Vysvětlení / změna / doplnění zadávací dokumentace č. 13

Veřejná zakázka: Oblastní nemocnice Náchod – II. etapa modernizace a dostavby

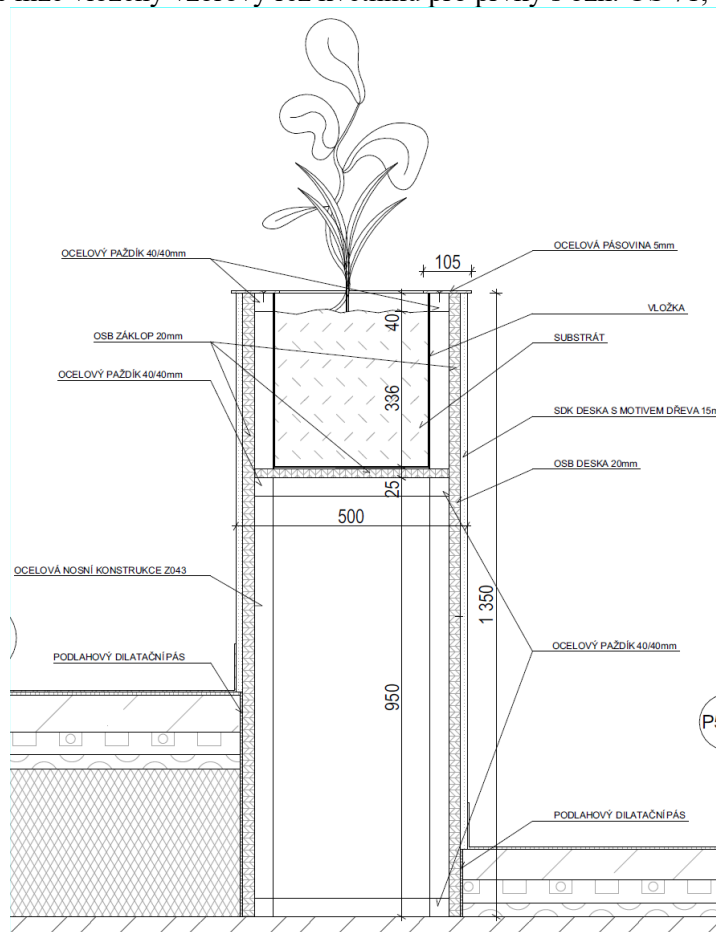
Objekt D – květníky v hale

Mohli bychom požádat o doplnění detailu květníků v hale?

Předpokládáme, že obsahem :

= Zámečnického výrobku

je ocelová kce opláštěná pozinkovaným plechem černě lakovaným

Dno (na úrovni podlahy) a stěny budou zevnitř obloženy OSB deskami?

Kde přesně bude laminovaná sádrovláknitá deska?

= Ostatního výrobku

Výška je uváděna 1200 mm, substrátu 500 mm

polypropylenový květináč tedy bude výšky 1200 mm

vyplněn bude 700 mm zemina a 500 mm substrát?

Žádáme o upřesnění a doplnění podkladů

Zadavatel poskytuje níže vložený vzorový řez květníku pro prvky s ozn. OS 71, OS 72 OS 73

Do položek týkající se zámečnických konstrukcí s ozn. Z/43, Z/44 a Z/69 dodavatelé ocení zámečnickou montovanou konstrukci květníků z ocelových profilů včetně povrchové úpravy, černého plechu, OSB desek a laminových sádrovláknitých desek s motivem dřeva. V revizním soupise stavebních prací dodávek a služeb s ozn. „P_4.1_3 ON Náchod II. ETAPA MODERNIZACE A DOSTAVBY R12.xlsx“ u předmětných položek s kódem OS 71, OS 72, OS 73 a OS 74 byla dopsána výška vložených květináčů.

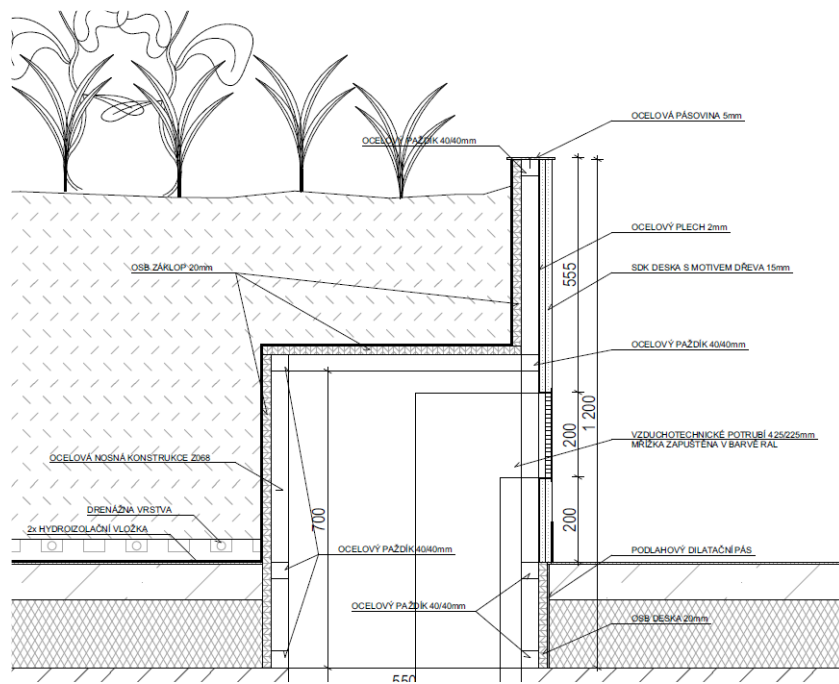
Objekt D – Z.68 a OS 94 – květníky....

Můžeme požádat o doplňující řez tímto prvkem např. mezi osou F-G

Není nám jasná požadovaná hydroizolace (jaké tloušťky a je již někde započítaná?)

Kde přesně bude dřevěné obložení?

V jakém provedení má být zavěšená lavička?

Výška zeminy + substrátu v prostoru mezi květníkem a vertikální zahradou?

a upřesnění o co se jedná?- viz obrázek

Zadavatel poskytuje níže vložený vzorový řez květníku pro prvek s ozn. OS 94.

Do položky týkající se zámečnické konstrukce s ozn. Z/68 dodavatelé ocení zámečnickou montovanou konstrukci květníků z ocelových profilů včetně povrchové úpravy, černého plechu, OSB desek a laminových sádrovláknitých desek s motivem dřeva.

Lavičkou bylo myšleno stužení směrem do květníku, kde je vytvořen prostor pro rozvod a napojení VZT potrubí větrání vstupní haly.
